Brief nummer 5

Betreft:

Vervolg op onze brief aan u d.d. 21-11 / 16-11-2023 (4^e brief). Het laatste punt uit die brief was nummer 8:

Ruwe schets 1/4 plan 1/4 Maaslaan
en in het W. Dreespark

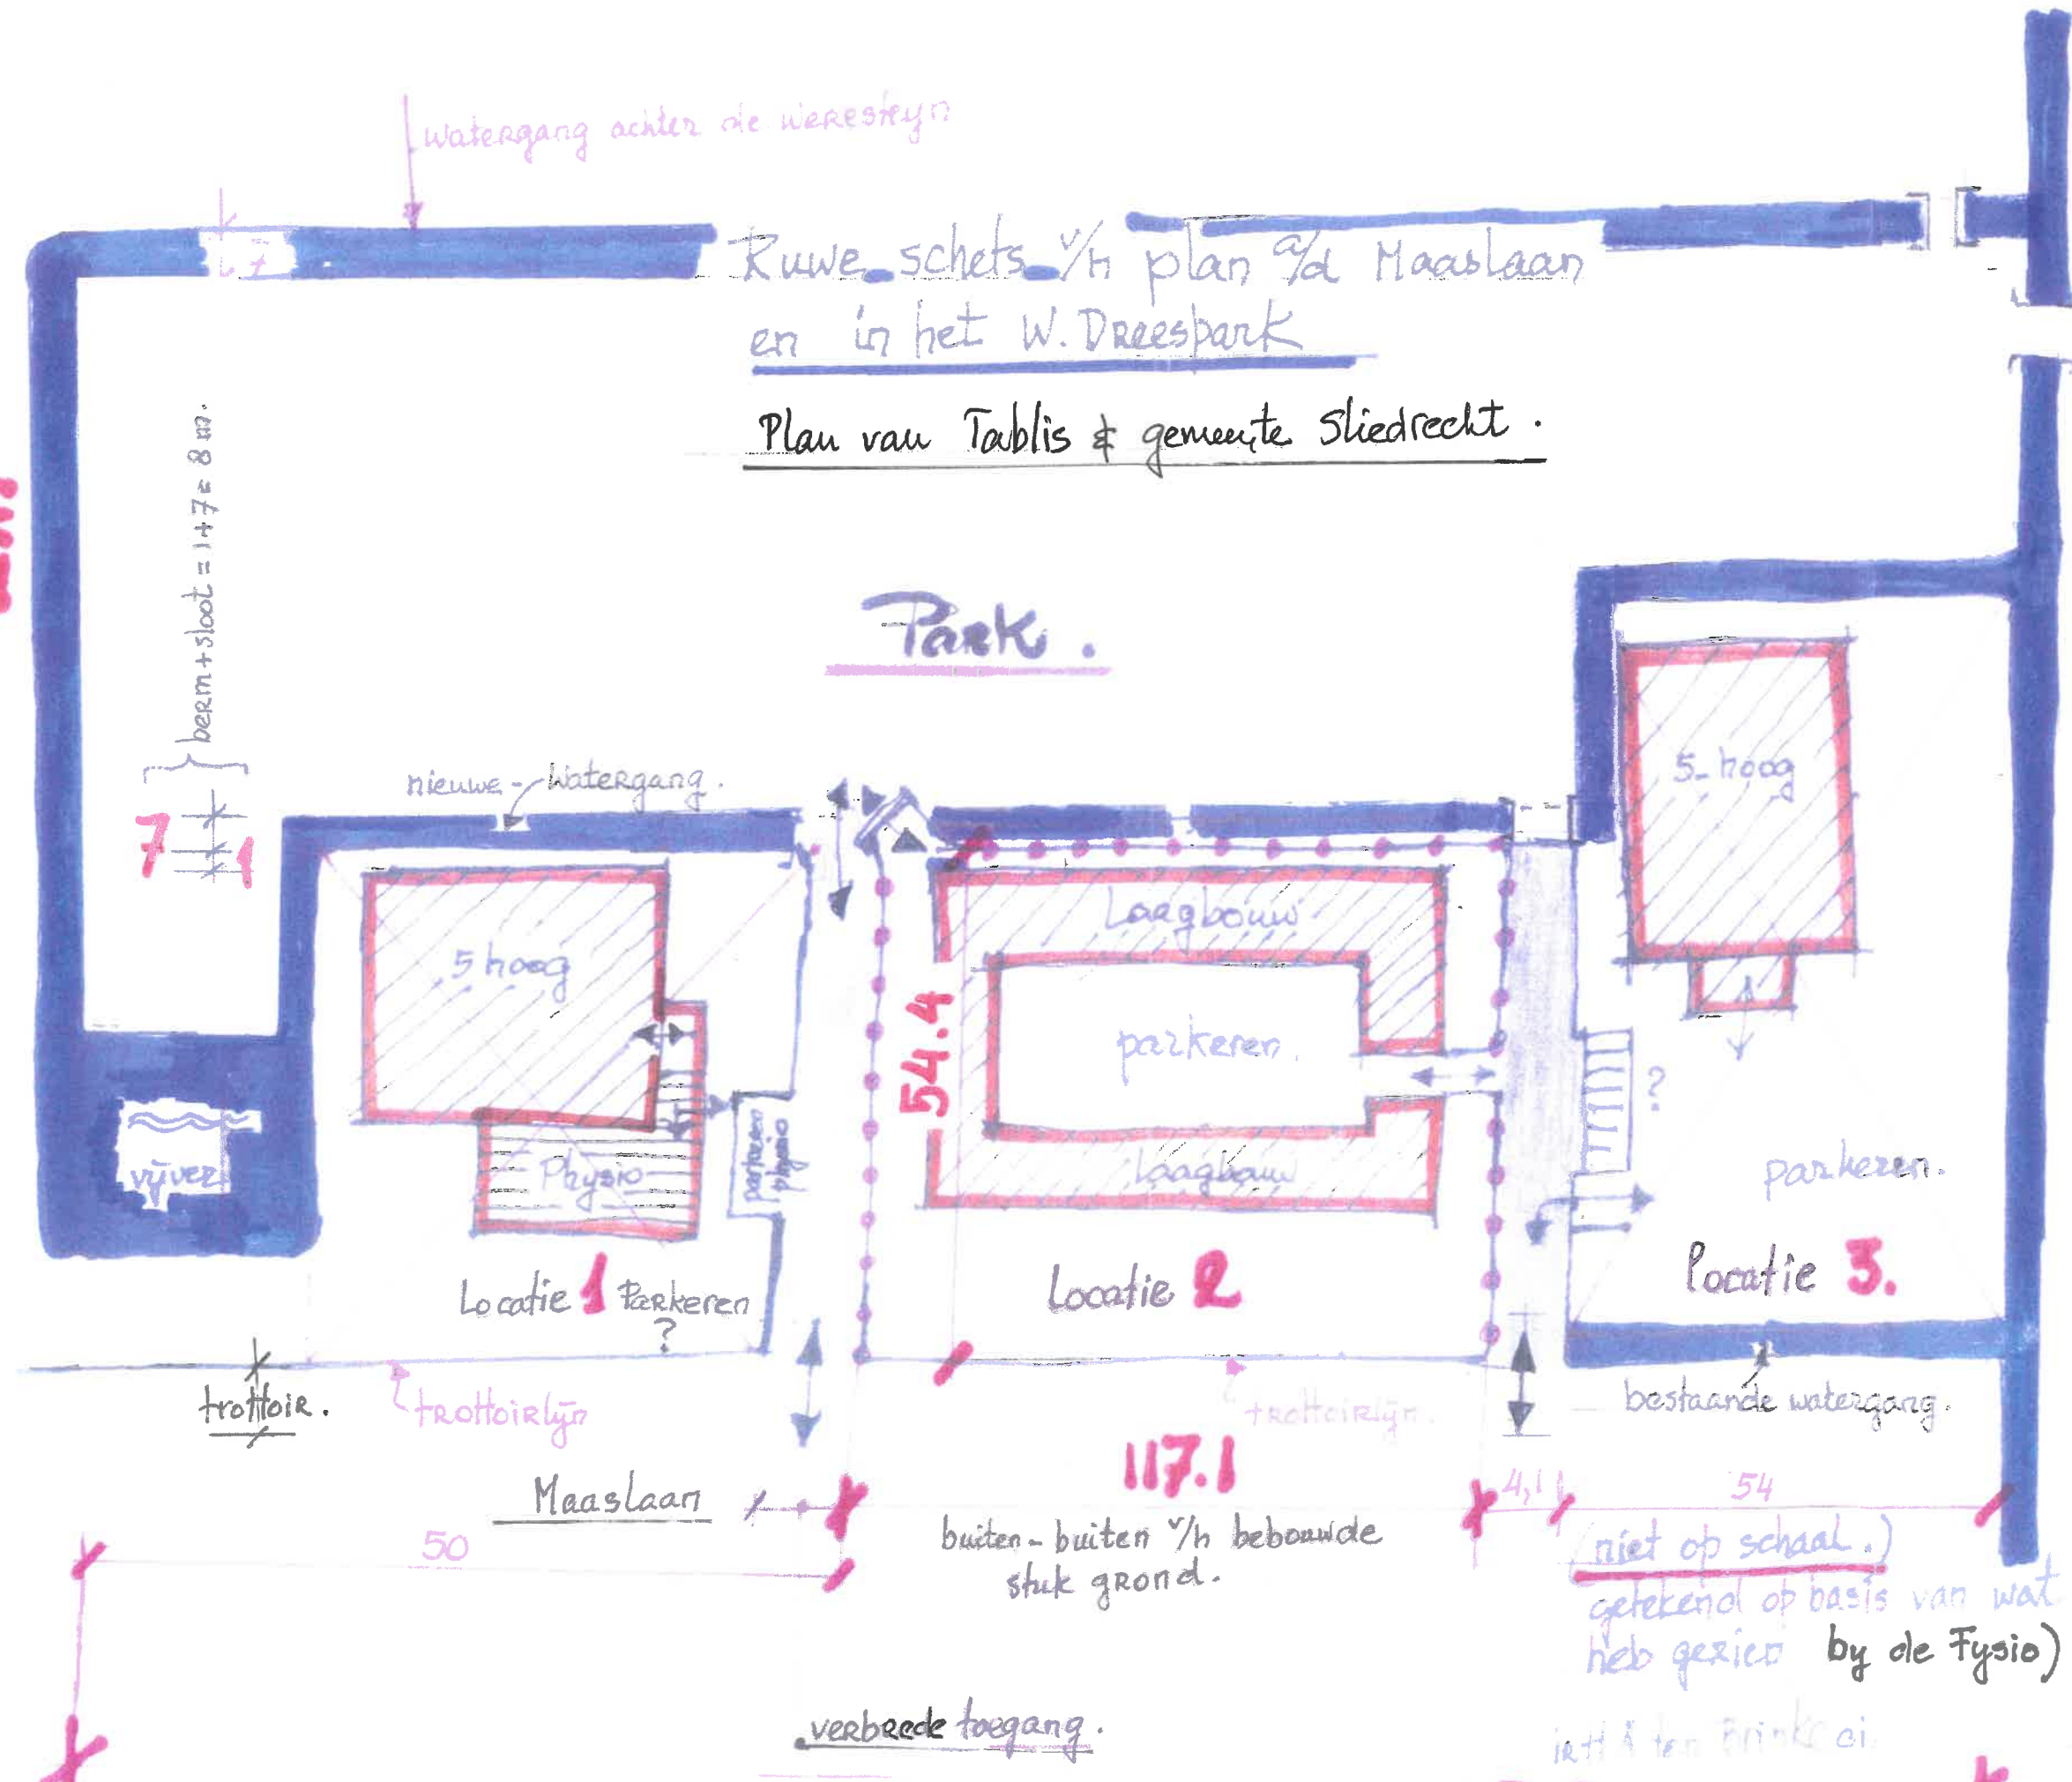
- Als het plan van Tablis wordt uitgevoerd dan zal 49% van het park worden opgeofferd aan woningbouw. Zie daarvoor de 3xA3 bladen waarop dit is ingetekend en berekend door de actiegroep (zie bijlagen nummer 1 t/m 3).
- De plangrenzen van Tablis schuiven over de huidige parkgrenzen langs de Maaslaan en ontnemen additioneel 27% aan het park.
- 49% is 22% huidige bebouwing + 27% extra toekomstige bebouwing.
- Let wel > dat is inclusief de watergang van 7m breed en die watergang ontnemt 1800m² grond aan het park. Dat is 7%.
- Ons inziens is deze watergang niet nodig; zou ze worden geschrapt dan daalt het percentage van grondonttrekking aan het park naar: 27%-7% is 20%.

1. TOTALE OPPERVLAKTE $\frac{1}{4}$ PARK

$$L \times b = 225,2 \times 62,4 \text{ (inclusief watergang)} = 14052 \text{ m}^2 = 49\%$$

$$14052 - 6370 = 7682 \text{ m}^2 = 27\%$$

5. 1. Ik heb reeds eerder gezegd / berekend dat deel A $\sim 50\%$ zou beslaan. Nu dus $\sim 49\%$.
2. En het kan nog erger worden als we op basis $\frac{1}{2}$ maatgevoerde tekeningen ook het bovenste deel van locatie-3 exact kunnen vastleggen in m^2 's.
3. Het oorspronkelijke Park oppervlak was : $28758 m^2$ (zeg 2,9 H.A. - totaal).
4. Het nieuwe plan $\frac{1}{2}$ park anno 2023 wordt : $100 - 49 = \sim 51\%$ van $28750 = 14666 m^2$ (zeg 1,5 H.A.).
5. De watergang alleen al kost aan Parkgrond : $225,2 \times (7+1) = 1800 m^2$.
6. Zou deze watergang vervallen dan zou punt 4 kleiner worden, n.l. $7682 - 1800 = 5882 m^2$.
 $\frac{5882}{28758} \rightarrow = 20\%^*$

$$3 \text{ (locatie 2)} + 4 \text{ (extra onttrokken)} = 22 + 20^* = \underline{42\%}$$

7. Bij vervallen $\frac{1}{2}$ watergang hoeft er ook geen massale kap van bomen en groen plaats te vinden.

8. Allerbeste oplossing, in overeenstemming met de wens $\frac{1}{2}$ omwonenden, laat opties v. locaties 1 & 3 vervallen. Dan blijft het park z'n grootte behouden & staat 22% af aan locatie-2. (mogelijk voor parkeerplaatsen oplopend tot 25-30%.) Geen hoogbouw dus !!!
 enkele
